Resposta ao Pedido de Elementos relativos à
Avaliação da Compatibilidade de Localização da alteração da
SPT - Spain Portugal Transports Logistic, Lda. e Zonas de
Perigosidade do estabelecimento - pedido de elementos (Decreto-
Lei n.º 150/2015, de 5 de agosto)

Refª. S042379-202407-DAIA.DPP

setembro de 2024

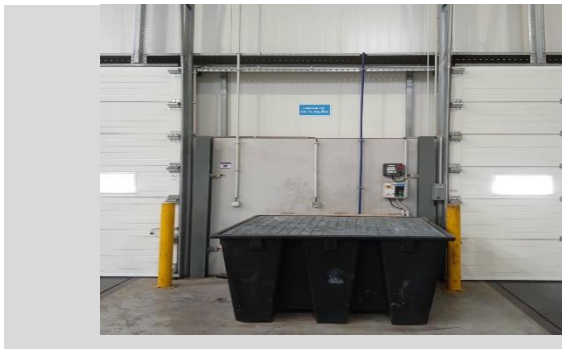
- na zona de carga e descarga – esclarecer qual a capacidade das bacias de retenção junto aos cais, qual o número de bacias de retenção existente e como funcionam para conter os derrames nessas zonas;

Presença de 2 bacias de retenção: 1 de capacidade superior a 1000 L e a outra de capacidade superior a 400 L.

As fotografias apresentam-se seguidamente:

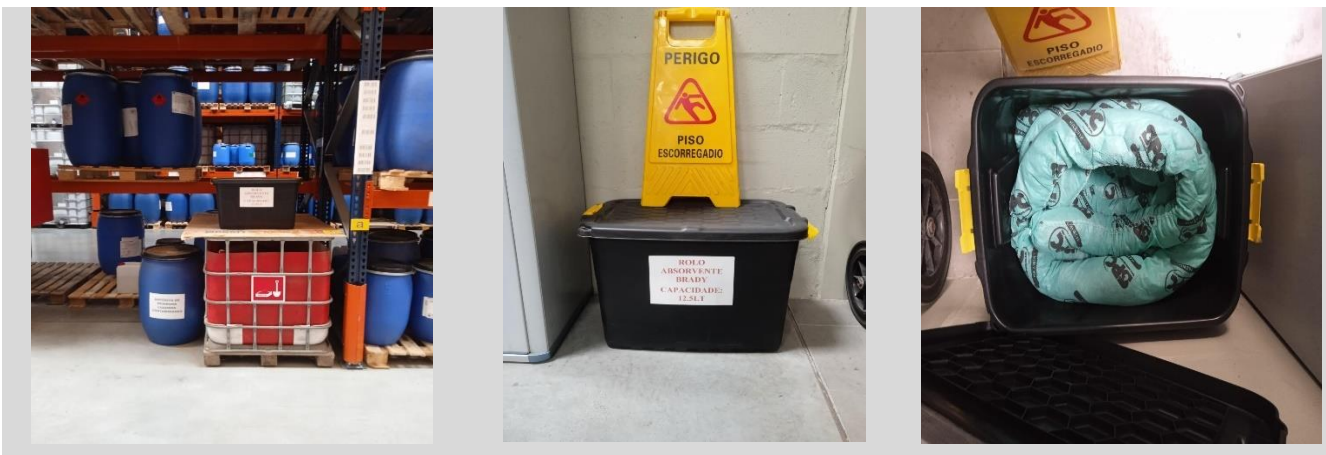
- no Armazém Multiusos – face à referência a ligação a uma bacia de contenção no exterior do edifício (de 1,2 m³) esclarecer de que modo é efetuada essa ligação e se é uma ligação direta ou se é necessário a atuação de algum mecanismo para fazer esse encaminhamento; esclarecer a capacidade da bacia de contenção que se encontra no interior do Armazém Multiusos.

Conforme a Planta Bacia de Retenção (002), este armazém tem uma ligação direta para uma caixa de contenção no exterior, devidamente sinalizada que se encontra abaixo do solo com a capacidade de 1,2 m³. (vide fotografias seguintes)

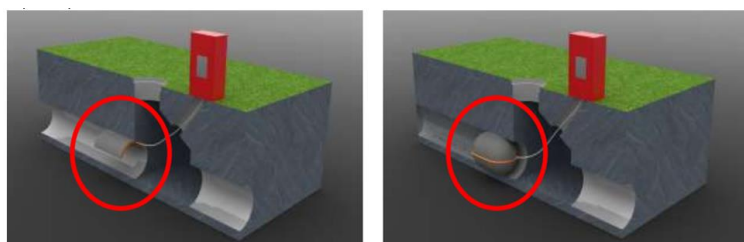
- relativamente às boias insufláveis existentes no interior das caixas de águas pluviais esclarecer o seu modo de funcionamento, clarificando como são ativadas e discutindo a sua aplicabilidade não só no horário de funcionamento do estabelecimento como também fora desse horário.

No Anexo VI, apresenta-se o implementado no armazém em Espanha e aguarda-se a análise de soluções para implementar um equipamento semelhante em Portugal.

Figure 1 - Extrato da Planta de Ordenamento do PDM de Santo Tirso.

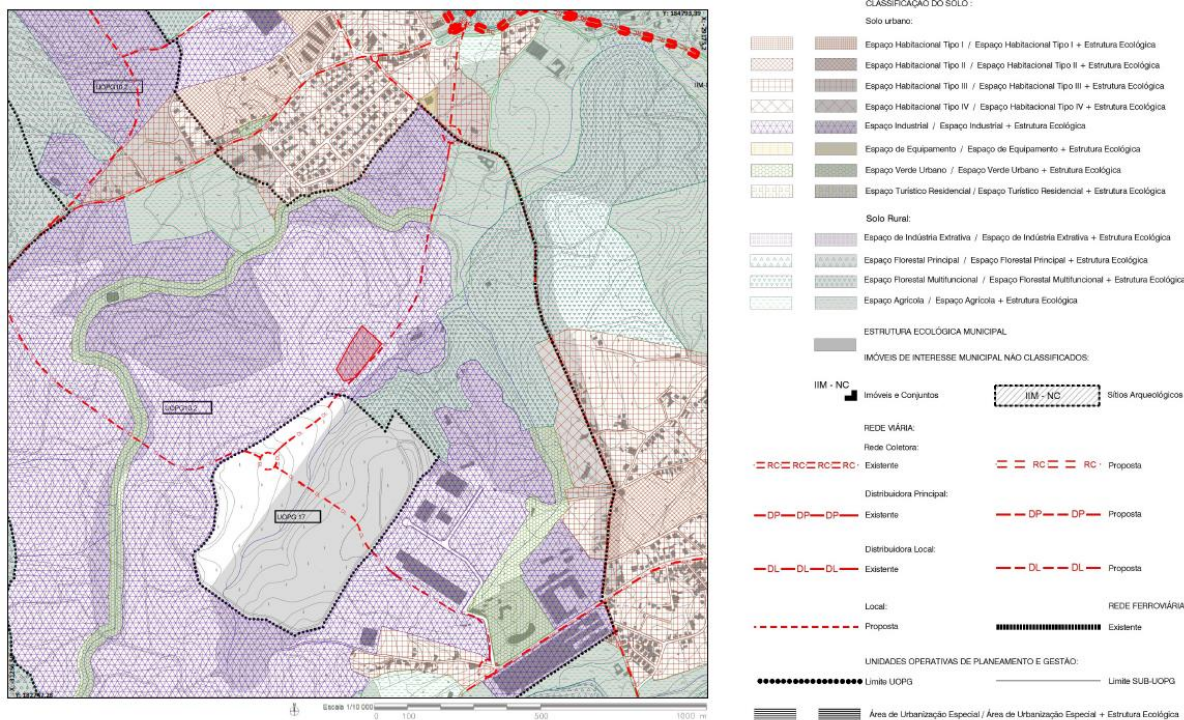
- *remeter o regulamento dos PMOT relevantes para a caracterização dos usos e qualificações dos solos - a este respeito deverá ser remetido, no mínimo, o regulamento do PDM em vigor e deverá ser averiguado se existem outros PMOT que integrem a área definida pelas zonas de perigosidade associadas à alteração ao estabelecimento;*

Em relação à classificação do solo a SPT encontra-se localizada em Espaço Industrial.
